HENVENDELSER MODTAGET I HØRINGSPERIODEN

FORSLAG TIL LOKALPLAN BAUVAISGRUNDEN ØST

Høringssvar

Offentlig høringsperiode fra den 10. april til den 5. juni 2025.

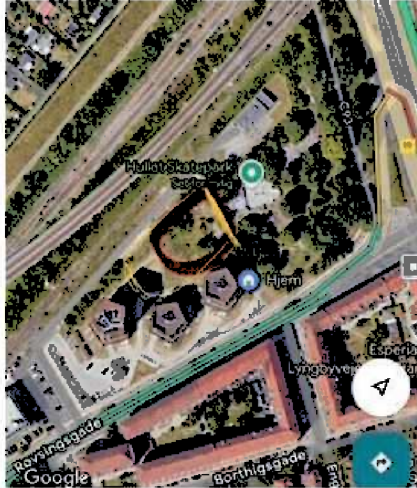
Vi er den eksisterende boligbebyggelse som ligger vest for lokalplansområdet som nævnes i forslaget.

Se billede for at se hvilke område vi henstiller til.

Ville vi indsende et høringsforslag omkring at afgive vores græsplæne til en offentlig legeplads.

(Dvs. at det er en i, som Københavns kommune står for jf. vedligeholdelse mv. men at vi, som beboelse også har mulighed for at benytte den)

Jeg kan se, at området delvist er omfattet af lokalplanforslaget, og at byggefelt for plejecenter overlapper noget af den foreslåede legeplads.

Jeres forslag vil indgå i den videre behandling af sagen.
